**AVIS RELATIF A LA PROTECTION
CONTRE LES EVENTUELS EFFETS NOCIFS ET NUISANCES
PROVOQUES PAR LES RAYONNEMENTS NON IONISANTS
GENERES PAR DES ANTENNES EMETTRICES STATIONNAIRES**

Commune : BRUGELETTE - Exploitant : PROXIMUS

Référence exploitant : 68BRG_01

Rapport n° 2070 / 2023

Figure 1 : Vue en plan des lieux de séjour et des points de contrôle

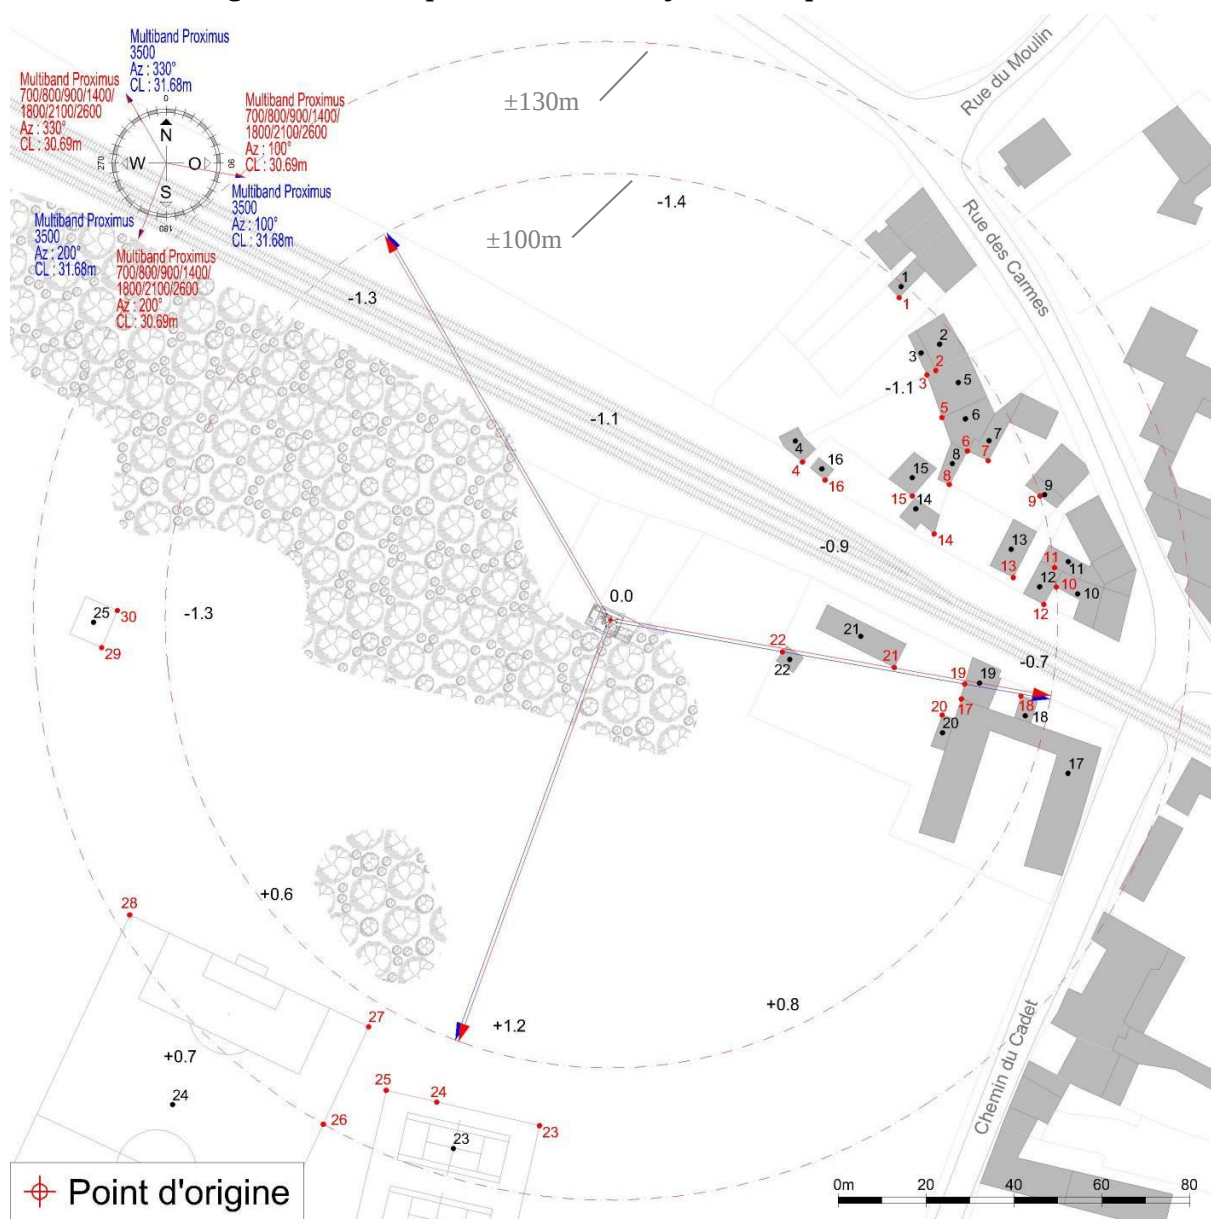
Les fréquences d'émission, la puissance rayonnée par chacune des antennes et leur gain permettent de déterminer le rayon de la zone à analyser. Tout dépassement de la limite par installation est exclu en dehors de cette zone. Le tableau 2 reprend les 35 LS² pour lesquels l'indice d'exposition est le plus élevé. Les différentes colonnes indiquent :

- le numéro du point de contrôle repris sur un des plans de la figure 1;
- le numéro du LS dans lequel se trouve le point de contrôle de la 1^{ère} colonne ;
- l'atténuation d'obstacle prise en compte pour le calcul de l'indice d'exposition dans le LS ;
- le résultat du calcul de l'indice d'exposition.

En ce qui concerne les antennes de l'installation mentionnées dans le tableau 1, la distance maximale à laquelle la limite pourrait être atteinte, à l'extérieur, est égale à 84,1 m. S'il n'y a pas de LS à une distance inférieure, les antennes respectent forcément la limite d'immission.

Dans le cas des LS situés à l'intérieur des bâtiments, une atténuation d'obstacle est prise en compte et il en résulte que la distance maximale à laquelle la limite pourrait être atteinte se réduit à 59,5 m.

Les résultats de l'évaluation décrite au paragraphe 4 indiquent que les antennes émettrices stationnaires de l'installation faisant l'objet du présent avis ne produisent pas, dans un lieu de séjour, un rayonnement électromagnétique maximum supérieur aux limites fixées à l'article 4 du décret.

En conclusion, les antennes émettrices stationnaires faisant partie de l'installation référencée dans le paragraphe 2 et dont les caractéristiques techniques sont résumées dans le tableau 1 **respectent les limites d'immission** fixées à l'article 4 du décret du 8 décembre 2022 (M.B. du 16.12.2022) modifiant le décret du 3 avril 2009 relatif à la protection contre les éventuels effets nocifs et nuisances provoqués par les rayonnements non ionisants générés par des antennes émettrices stationnaires.
